Pratica ARPAE – Area Autorizzazioni e Concessioni Metropolitana n. 19016/2024

PROCEDURA di ValSAT art. 5, comma 7, L.R. n. 20/2000, in applicazione delle norme transitorie di cui all'art. 4, comma 4, lett. c), L.R. n. 24/2017

Istruttoria di VAS/ValSAT del Procedimento unico ex art. 53 della L.R. 24/2017 per la localizzazione in variante alla pianificazione territoriale vigente e l'approvazione del progetto di realizzazione del Parcheggio a servizio del complesso della Rocchetta Mattei e del Palagio e del Parcheggio presso il Borgo La Scuola nel Comune di Grizzana Morandi

Autorità competente: Città metropolitana di Bologna (CM BO)

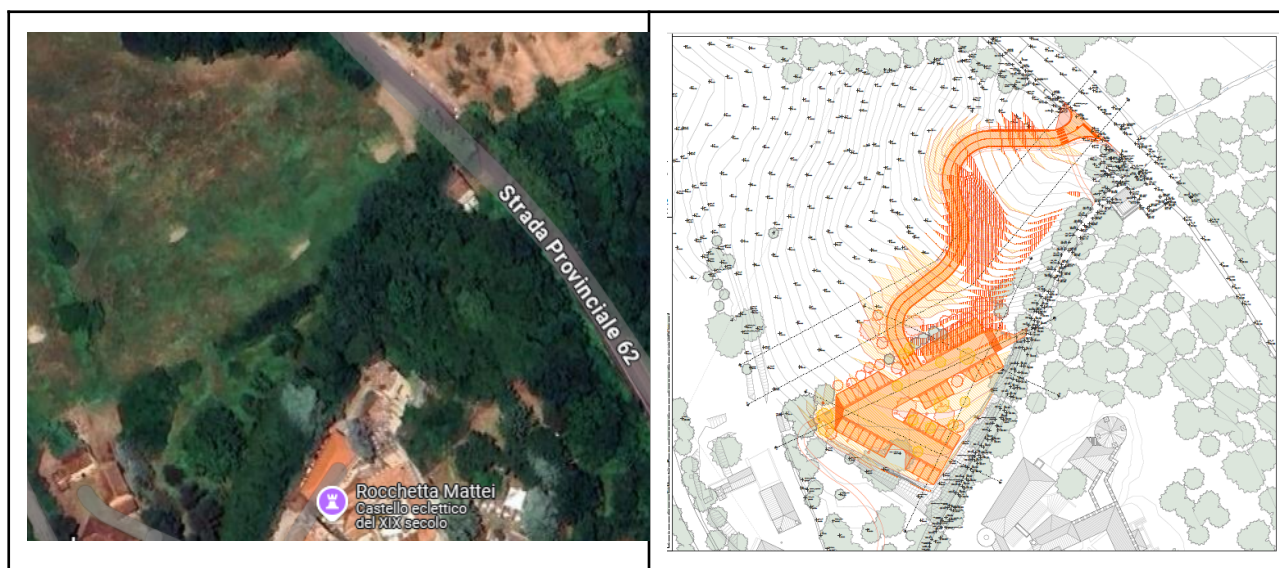
B. Realizzazione del parcheggio nella zona a valle del campo, sopra la strada provinciale 62, ovvero coincidente con la porzione bassa del mappale 412 foglio 49.

Tale soluzione risultava vantaggiosa dal punto di vista dell'accessibilità dalla provinciale, ma portava con sé una serie di problematiche: modesto impatto paesaggistico sulle visuali della Rocchetta dalla strada Porrettana (Linea di presa ST - elaborato RGIP "Relazione Generale di Inserimento Paesaggistico), come mostrato nello schema a pagina 12 della RTPR "Relazione Tecnica di Progetto"; ridotta accessibilità del sito turistico, specialmente per persone con ridotta capacità fisico-motoria a causa del dislivello e della distanza tra la parte bassa e l'ingresso al monumento; necessità di significativi sbancamenti per la realizzazione dell'opera vista la morfologia del terreno in questa porzione; area ricadente quasi interamente in zona 4 dello PSAI;
